Parkoviště pod budovou Karla Čapka č.p. 1147

DODATEČNÉ INFORMACE K ZADÁVACÍM PODMÍNKÁM Č. 05 ZE DNE 19. 04. 2016

Pro představu uvádíme schématický náčrtek:

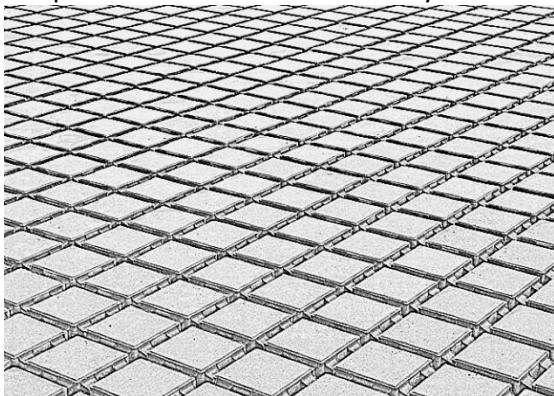
1. V dodatečné informaci k zadávacím podmínkám č. 02 odpověď č. 2 je uveden nejasný a pro správné ocenění nedostačující popis „mezerovitá dlažba“. Pro vyloučení pochybností o jakou dlažbu se skutečně jedná, žádáme zadavatele o detailnější upřesnění např. pomocí nákresu či fotografie navržené dlažby.
2. V příloze Zadávací dokumentace č. 6 výkaz výměr je pol. č. 48 s názvem „Obklad z lomového kamene zdiva mostů nekotvený dvoustraně lícovaný kvádrový tl. do 350 mm“. Zadávací dokumentace neobsahuje specifikaci tohoto obkladu, např. zda se jedná o haklíky, kopáky, upravený lomový kámen, apod. Žádáme zadavatele o detailnější upřesnění např. pomocí nákresu pohled zdi či fotografie obkladu tak, aby byla zřejmá požadovaná pohledová úprava obkladu zdi.

„Mezerovitou dlažbou je míněna vegetační dlažba, která plní drenážní funkci. Nejedná se však o typickou zatravnovací dlažbu. Charakteristickým znakem požadované dlažby je převaha plochy betonu, ale zároveň větší spáry než u klasické zámkové dlažby (nižší odtokový koeficient). Specifikace viz upravená položka č. 59 SO 101 výkazu výměr (příloha č. 6 ZD). „

Ve specifikaci položky č. 59 SO 101 výkazu výměr je uvedena přesná materiálová, technická i barevná specifikace dlažby:

přírodní dlaždice betonové šedé s většími mezerami 1 m2 = 25 kusů 20 x 20 x 8cm přírodní
